Hafnarfjarðarbær
Innk:	19.6.2018
Málsnr:	1708458
Bréfal:	512

Undirrituð, gerum eftirfarandi athugasemdir við breytingar á deiliskipulagi lóðanna við Lækjargötu 2 og Suðurgötu, í samræmi við 1. Mgr 43. gr. skipulagslaga nr. 123/2010, sem samþykkt var á fundi Skipulags- og bygginarráðs Hafnarfjarðar þann 09.02.2018.

Athugasemdir við breytingar á deiliskipulagi:

Útlit Brekkugötu: Gamla Dvergahúsi í samanburði við deiliskipulagstillögu

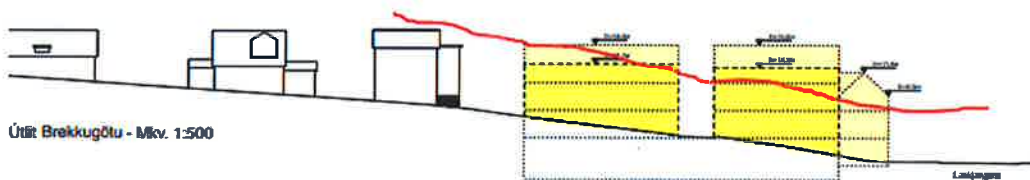
Gerð er athugasemd á lokun útsýnis með byggingu 2e sem sett er niður á auðan reit og mun blokka útsýni til vesturs fyrir íbúa Brekkugötu og Lækjargötu og jafnframt eyðileggja útsýn vegfarenda um Suðurgötu, Lækjargötu, Strandgötu og Fjarðargötu, uppá Hamarinn og eina helstu heillegu götumynd húsa á Íslandi sem eru yfir 100 ára gömul.
